ИНФОРМАЦИОННЫЙ БЮЛЛЕТЕНЬ

Тема: 1) Замена датчика температуры топлива на ТНВД моделей 136 и 179, с целью повышения безотказности двигателей ЯМЗ-656 и ЯМЗ-658.

№ 117 от 9 декабря 2013 года

Рис. 1.

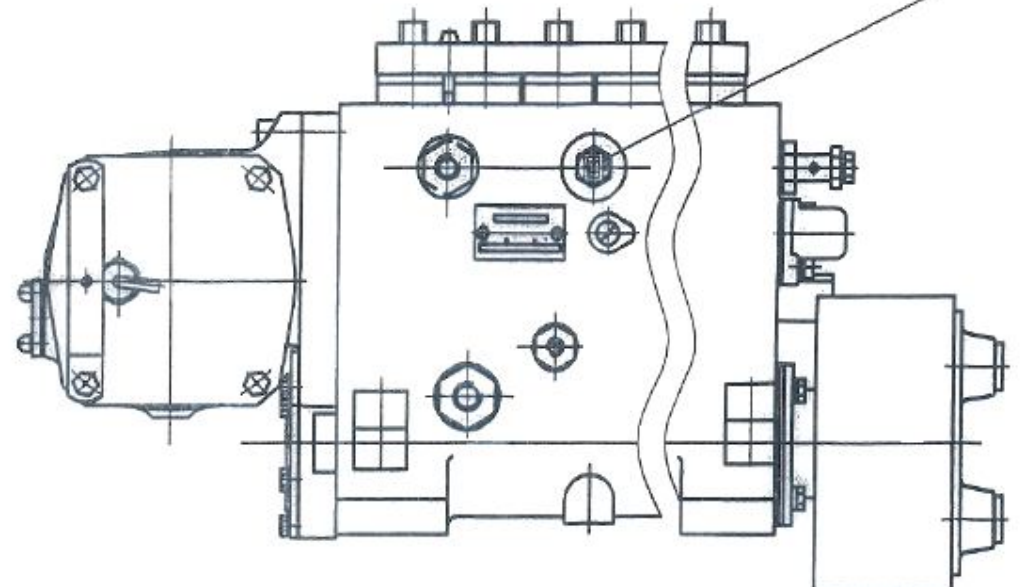
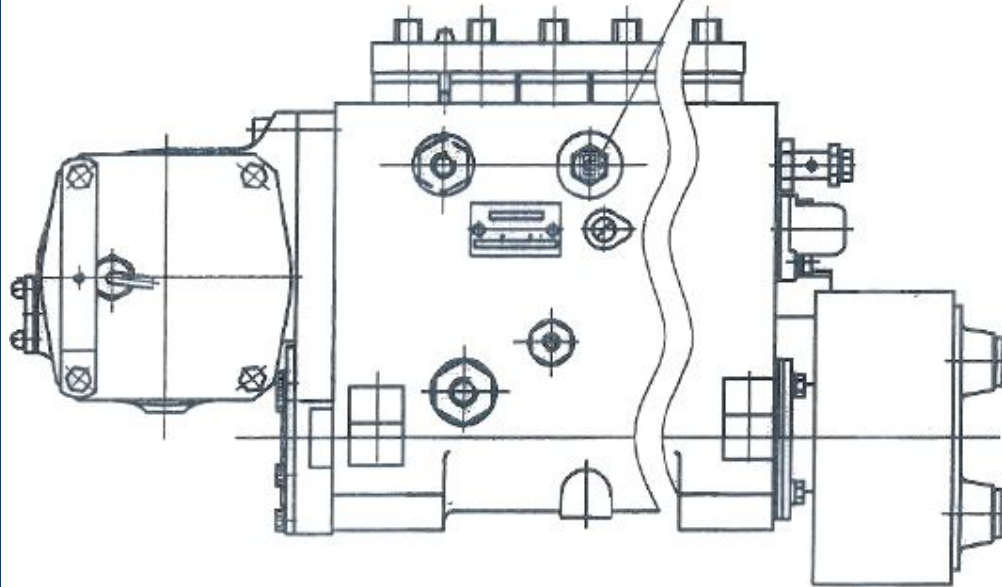
Сообщаем Вам, что с января 2012 года с целью повышения безотказности двигателя на ТНВД моделей 136 и 179 заменен датчик температуры топлива. При этом изменилось обозначение ТНВД см. таблица 1.

До изменения

После изменения

*Датчик температуры топлива
192.3828 ТУ 37.473.098-2004*

*Датчик температуры топлива 424.3828-10 ТУ АТГ457365-001-2011
или 392.3828 ТУ37.473.157-2011*

* - ТНВД остаются для поставки в запасные части, так как программное обеспечение электронного блока управления М230 ЕЗ ТНВД 136-10 и 179-10 отличается от ТНВД 136-20 и 179-20 из-за рабочих характеристик датчиков температуры.
